Nautisch kader

Datum	3 maart 2022
Behandeld door	5.1.2,e Programma Varen, Nautisch Beheer
Onderwerp	Nautisch kader plaatsen object
Vaarweg	Singel
Locatie	Singel 110 t/m 158, SIN-0401

Plattegrond

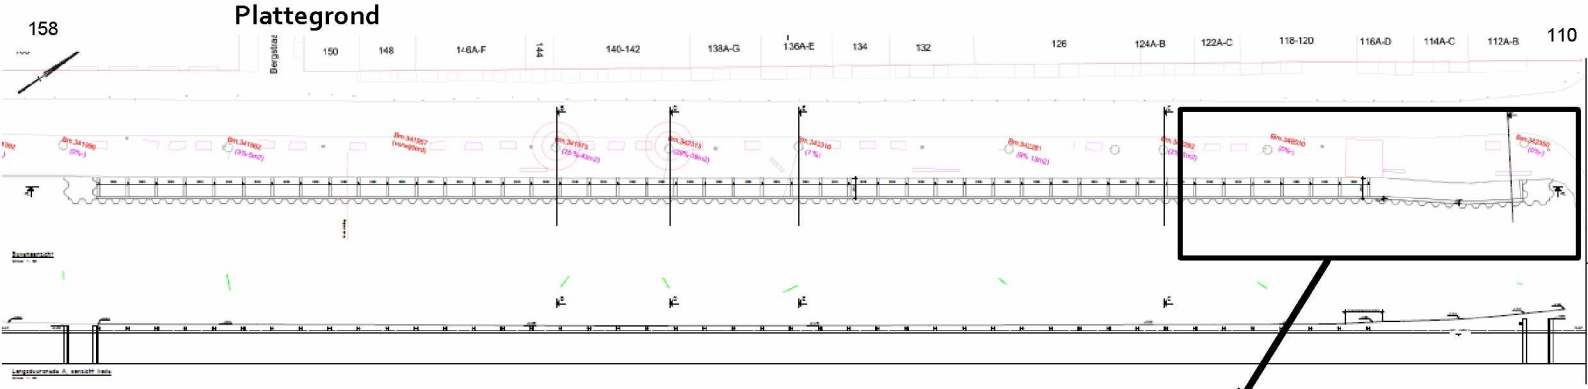
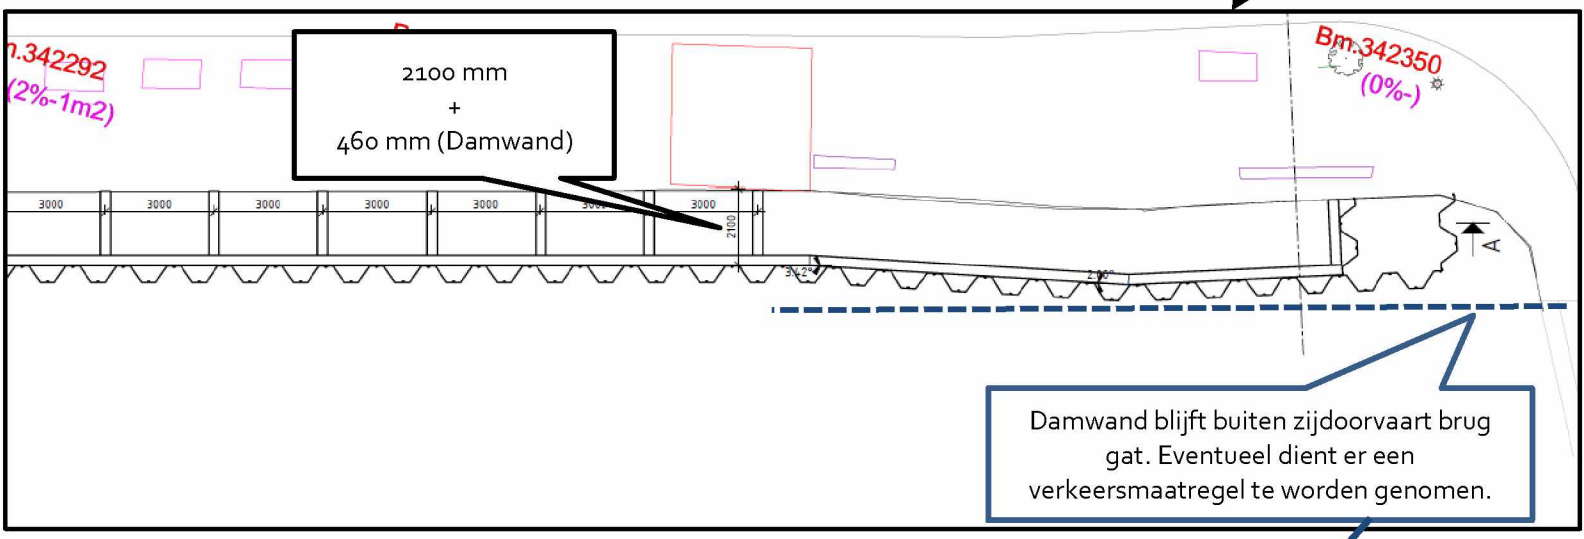
Na de eerste 25 meter vanaf brug 10 komen er om de 6 meter ringen t.b.v. het aanmeren (zie foto).

- De veiligheidsconstructie wordt geplaatst conform tekening. Dit houdt kort samengevat in: 2,56 meter uit de kade, niet voor het zij brug gat van brug 10 en van Singel 110 t/m 158;

- Er dient afstemming te zijn met raakvlakprojecten (Oranje loper, HEG-0102, KZG-0301);
- De eerste 25 meter vanaf brug 10 worden geen aanmeervoorzieningen gecreëerd. Wanneer hier in de praktijk toch wordt afgemeerd dient er een afmeerverbod te worden gerealiseerd. Eventueel aanvullende bordenplannen hiervoor komen voor rekening van het project;

- Na de eerste 25 meter worden er aanmeervoorzieningen gecreëerd zoals weergegeven op bovenstaande foto;
- De aan en afvoerroute dient te geschieden via de Westertoegang – Singel;
